JSME 発電用原子力設備規格 設計・建設規格 (2016 年版) (第 I 編 軽水炉規格) (JSME S NC1-2016)

正誤表

JSME 発電用原子力設備規格 設計・建設規格 (2016年版) (第I編 軽水炉規格) (JSME S NC1-2016)
正誤表

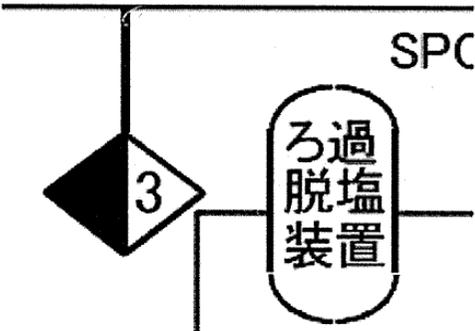
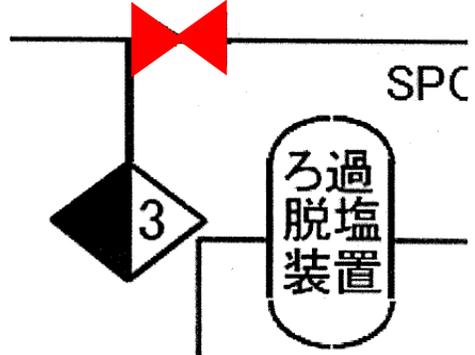
No.	ページ番号	規格番号	誤	正	区分	備考
7	I-解説 4-100	解説図 PVD-3220-1			④ 注 18	2005 年 版以降
8	I-解説 4-114	解説 PVE-3230 (2) i.	<p>.....</p> <p>次に $22.5 \text{ 度} < \alpha \leq 60 \text{ 度}$ の場合は、強め輪を設けている胴にあつては、上記と同じ考えであるが、強め輪を設けていない胴の場合は、.....</p>	<p>.....</p> <p>次に $22.5 \text{ 度} < \alpha \leq 60 \text{ 度}$ の場合は、強め輪を設けている胴にあつては、上記と同じ考えであるが、強め輪を設けていない胴の場合は、.....</p>	④	2001 年 版以降
9	I-解説 4-114	解説図 PVE-3230-2	<p>解説図 PVE-3230-2 $22.5 \text{ 度} < \alpha \leq 60 \text{ 度}$ の場合</p>	<p>解説図 PVE-3230-2 $22.5 \text{ 度} < \alpha \leq 60 \text{ 度}$ の場合</p>	④	2001 年 版以降

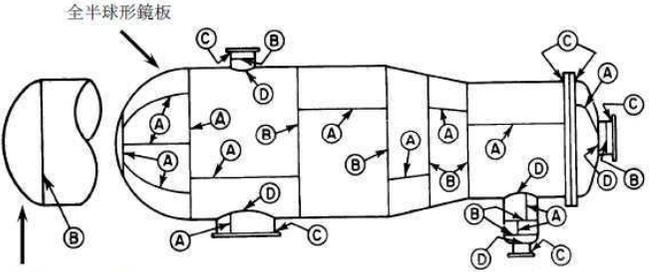
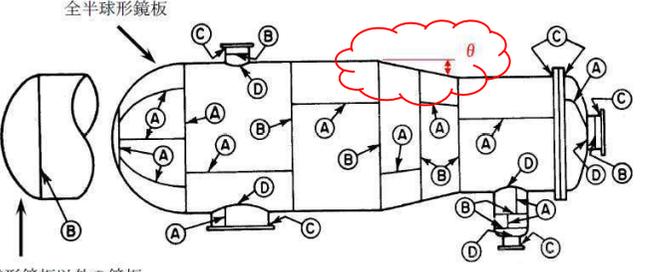
No.	ページ	規格番号	誤	正	区分	備考
5	第 4 部 -1-39	1.7 クラス 2 配管 N-6050 溶接部の非破壊試験及び機械試験 (解説)	溶接部は、 N-1040 において、一般的に溶接部の強度及び内外部の健全性について規定しているが、本規定は、これらの具体的な確認方法として、非破壊試験の実施、機械試験の実施及び機械試験のための試験板の作製について規定している。	溶接部は、 N-6040 において、一般的に溶接部の強度及び内外部の健全性について規定しているが、本規定は、これらの具体的な確認方法として、非破壊試験の実施、機械試験の実施及び機械試験のための試験板の作製について規定している。	④	2010 年追補版以降
6	第 4 部 -1-42	1.8 クラス 3 配管 及びクラス 3 相当管 N-7050 溶接部の非破壊試験及び機械試験 (解説)	溶接部は、 N-1040 において、一般的に溶接部の強度及び内外部の健全性について規定しているが、本規定は、これらの具体的な確認方法として、非破壊試験の実施、機械試験の実施及び機械試験のための試験板の作製について規定している。	溶接部は、 N-7040 において、一般的に溶接部の強度及び内外部の健全性について規定しているが、本規定は、これらの具体的な確認方法として、非破壊試験の実施、機械試験の実施及び機械試験のための試験板の作製について規定している。	④	2010 年追補版以降
7	第 4 部 -1-45	1.9 クラス 4 配管 N-8050 溶接部の非破壊試験 (解説)	溶接部は、 N-1040 において、一般的に溶接部の強度及び内外部の健全性について規定しているが、本規定は、これらの具体的な確認方法として、非破壊試験の実施について規定している。	溶接部は、 N-8040 において、一般的に溶接部の強度及び内外部の健全性について規定しているが、本規定は、これらの具体的な確認方法として、非破壊試験の実施について規定している。	④	(1)2010 年追補版以降 (2)2016 年 10 月 17 日発行正誤表の規格番号欄に記載されている N-8050 のタイトルを修正した。

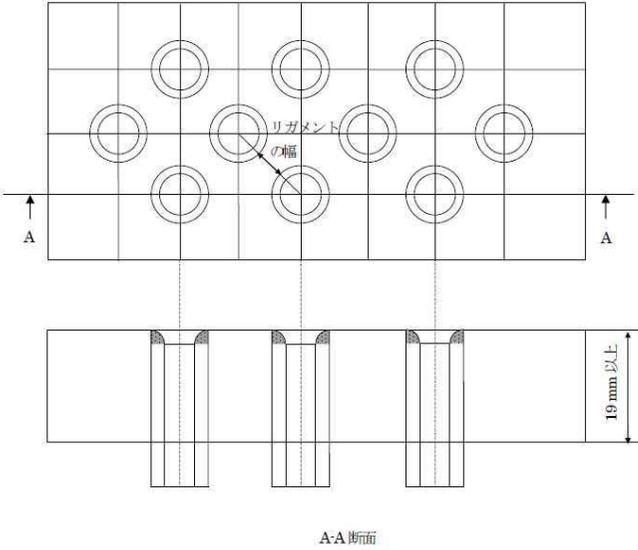
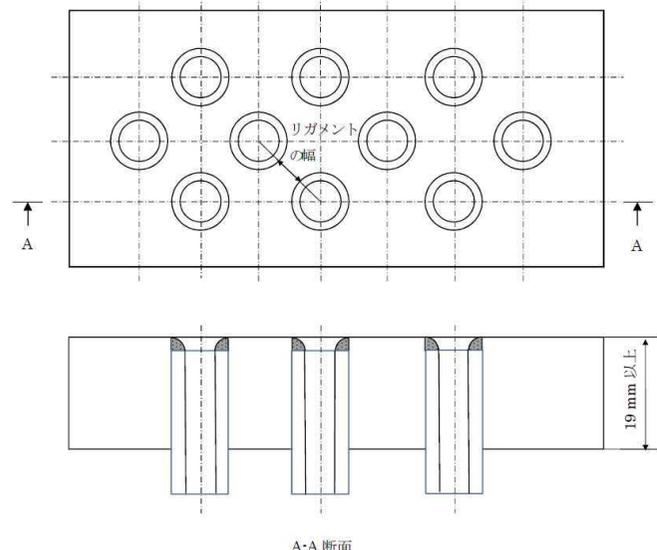
No	ページ	規格番号	誤	正	区分	備考
5	第 1 部 -19	N-3090 溶接後熱処理	溶接部は、表 N-X090-1 の「母材の区分」の欄に掲げる区分に応じ、それぞれ同表の「温度範囲及び溶接部の厚さに応じた保持時間」の欄に掲げる温度範囲及び溶接部の厚さに応じた保持時間並びに表 N-X090-2 の「溶接後熱処理の方法」により溶接後熱処理を行わなければならない。	溶接部は、表 N-X090-1 の「母材の区分」の欄に掲げる区分に応じ、それぞれ同表の「温度範囲」及び「溶接部の厚さに応じた保持時間」の欄に掲げる温度範囲及び溶接部の厚さに応じた保持時間並びに表 N-X090-2 の「溶接後熱処理の方法」により溶接後熱処理を行わなければならない。	①	2012 年 版以降
6	第 1 部 -25	N-4090 溶接後熱処理	溶接部は、表 N-X090-1 の「母材の区分」の欄に掲げる区分に応じ、それぞれ同表の「温度範囲及び溶接部の厚さに応じた保持時間」の欄に掲げる温度範囲及び溶接部の厚さに応じた保持時間並びに表 N-X090-2 の「溶接後熱処理の方法」により溶接後熱処理を行わなければならない。	溶接部は、表 N-X090-1 の「母材の区分」の欄に掲げる区分に応じ、それぞれ同表の「温度範囲」及び「溶接部の厚さに応じた保持時間」の欄に掲げる温度範囲及び溶接部の厚さに応じた保持時間並びに表 N-X090-2 の「溶接後熱処理の方法」により溶接後熱処理を行わなければならない。	①	2012 年 版以降
7	第 1 部 -31	N-5090 溶接後熱処理	溶接部は、表 N-X090-1 の「母材の区分」の欄に掲げる区分に応じ、それぞれ同表の「温度範囲及び溶接部の厚さに応じた保持時間」の欄に掲げる温度範囲及び溶接部の厚さに応じた保持時間並びに表 N-X090-2 の「溶接後熱処理の方法」により溶接後熱処理を行わなければならない。	溶接部は、表 N-X090-1 の「母材の区分」の欄に掲げる区分に応じ、それぞれ同表の「温度範囲」及び「溶接部の厚さに応じた保持時間」の欄に掲げる温度範囲及び溶接部の厚さに応じた保持時間並びに表 N-X090-2 の「溶接後熱処理の方法」により溶接後熱処理を行わなければならない。	①	2012 年 版以降

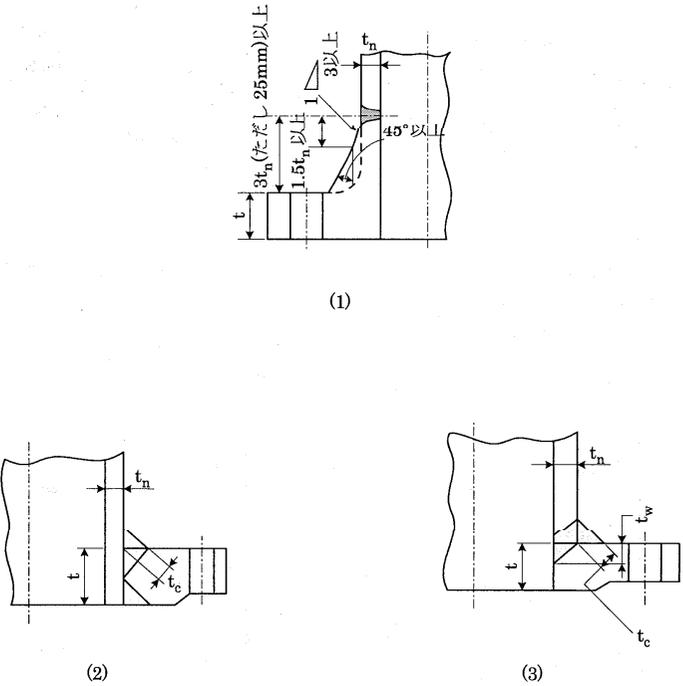
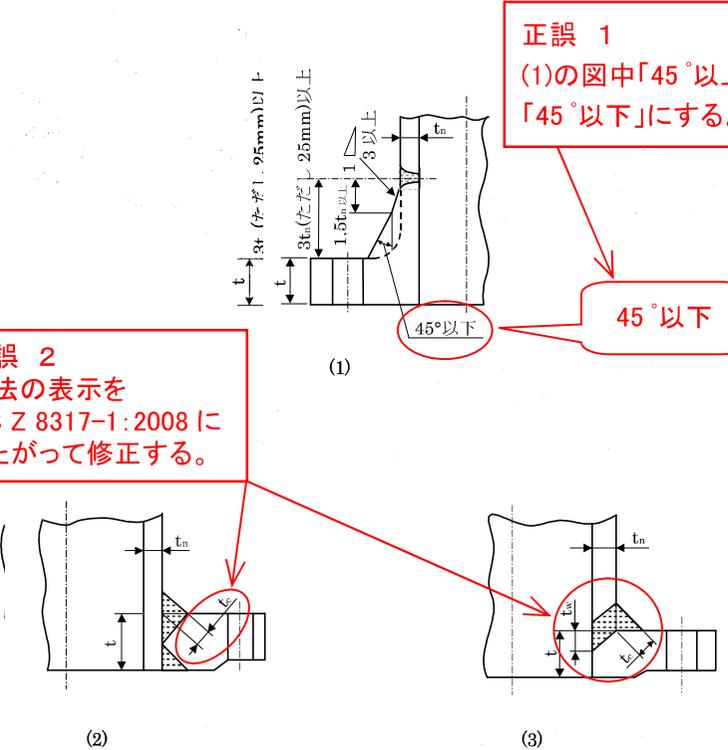
No.	ページ番号	規格番号	誤	正	区分	備考
1	CVE-41	CVE-3651.1 (1)a. (f)ウ	ただし、 $\underline{\sigma_c}$ 、 ${}_c\sigma_b$ および ${}_t\sigma_b$ の値は絶対値をとる。	ただし、 $\underline{\sigma_t}$ 、 ${}_c\sigma_b$ および ${}_t\sigma_b$ の値は絶対値をとる。	①	2003年版以降
2	解説 CVE-101	解説 CVE-3651.1 (1)a. (f)ウ	ただし、 $\underline{\sigma_c}$ 、 ${}_c\sigma_b$ および ${}_t\sigma_b$ 値は絶対値をとる。	ただし、 $\underline{\sigma_t}$ 、 ${}_c\sigma_b$ および ${}_t\sigma_b$ の値は絶対値をとる。	④	2003年版以降

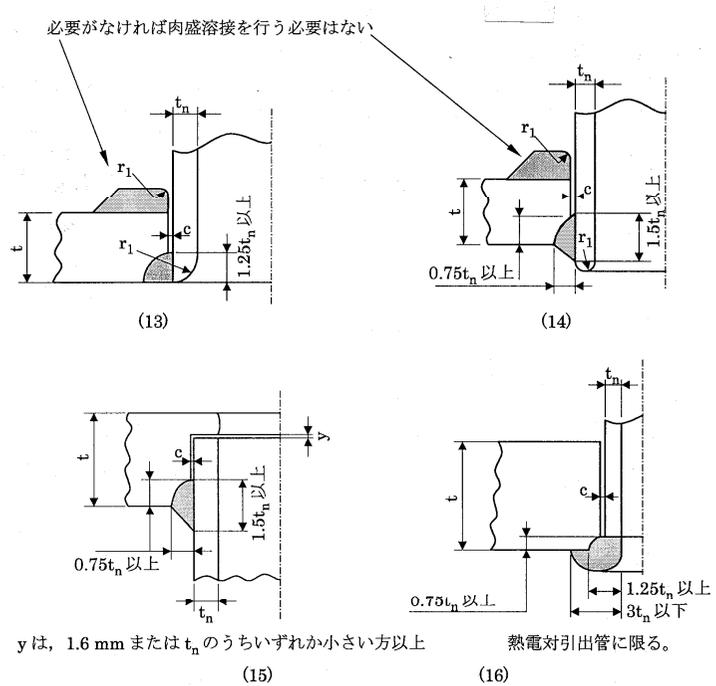
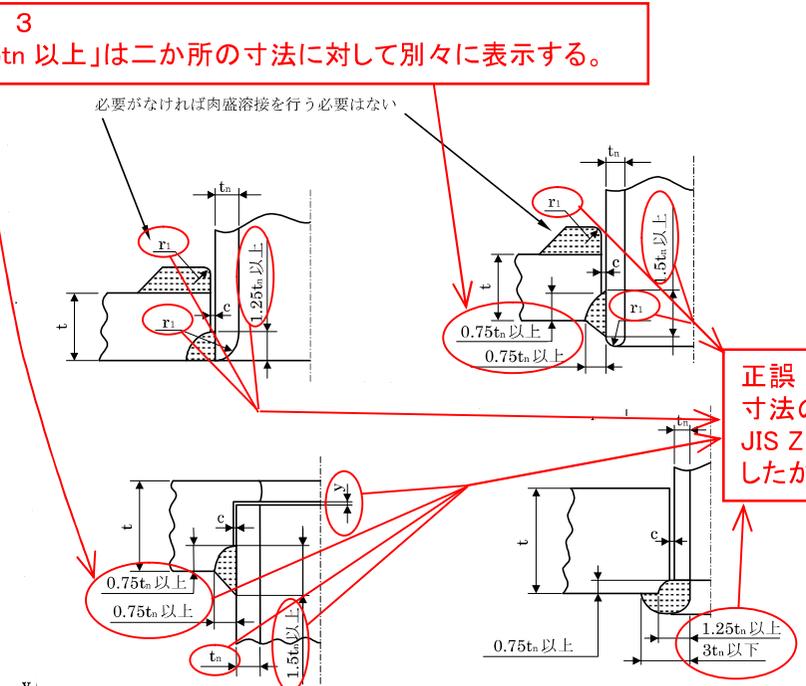
No.	ページ番号	規格番号	誤	正	区分	備考
1	CVE-44	CVE-3651.2	f_{t0} : ..規定するボルトの引張応力度	f_{t0} : ..規定するボルトの許容引張応力度	①	2003年版以降
2	解説 CVE-104	解説 CVE-3651.2	f_{t0} : ..規定するボルトの引張応力度	f_{t0} : ..規定するボルトの許容引張応力度	④	2003年版以降

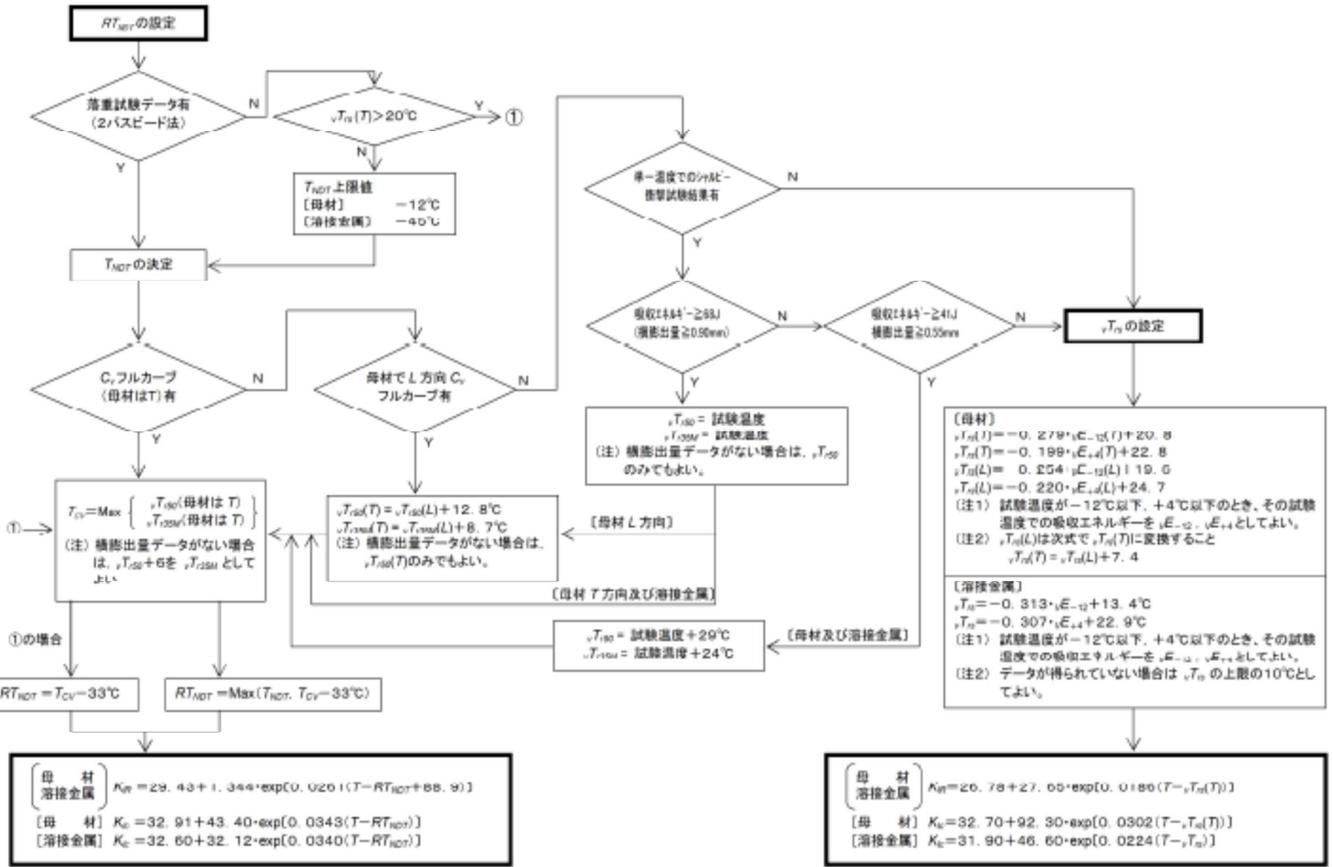
No	頁	条項番号	誤	正	区分	備考
第 3 章 クラス MC 容器						
1	12	FE-2100 容器材料 (2) b.	<p>b. 衝撃試験</p> <p>容器の最低使用温度より 17°C 低い温度以下の温度で 3 個の試験片を 1 組として試験を行い、JSME 設計・建設規格 <u>PVB-2333.2</u> の要求を満足すること。但し、溶接部にあつては JSME 溶接規格の要求を満足すること。</p>	<p>b. 衝撃試験</p> <p>容器の最低使用温度より 17°C 低い温度以下の温度で 3 個の試験片を 1 組として試験を行い、JSME 設計・建設規格 <u>PVE-2333.2</u> の要求を満足すること。但し、溶接部にあつては JSME 溶接規格の要求を満足すること。</p>	④	参照する JSME 設計建設規格の条項の誤記
2	12	FE-2200 ボルト材料 (2)	<p>(2) 衝撃試験</p> <p>容器の最低使用温度より 17°C 低い温度以下の温度で、3 個の試験片を 1 組として試験を行い、JSME 設計・建設規格 <u>PVB-2333.2</u> の要求を満足すること。</p>	<p>(2) 衝撃試験</p> <p>容器の最低使用温度より 17°C 低い温度以下の温度で、3 個の試験片を 1 組として試験を行い、JSME 設計・建設規格 <u>PVE-2333.2</u> の要求を満足すること。</p>	④	参照する JSME 設計建設規格の条項の誤記

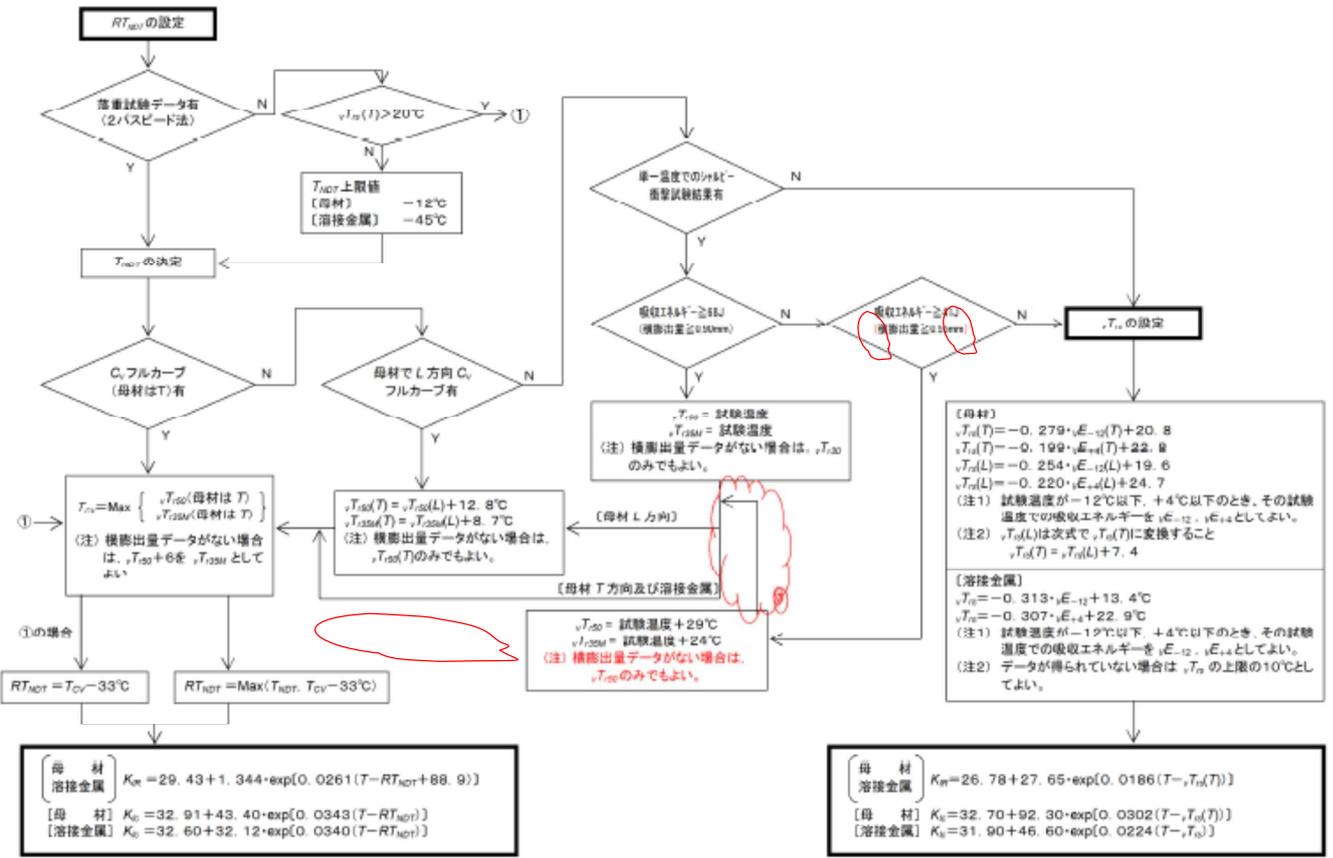
No.	頁	条項番号	誤	正	区分	備考
			附属書 E 破壊靱性評価方法			
3	附 E-8	附属書図 E-5000-1 初期プランの破壊靱性評価フロー	(次頁に添付)	(次頁に添付)	③	誤記訂正 変更箇所は、赤字で記入
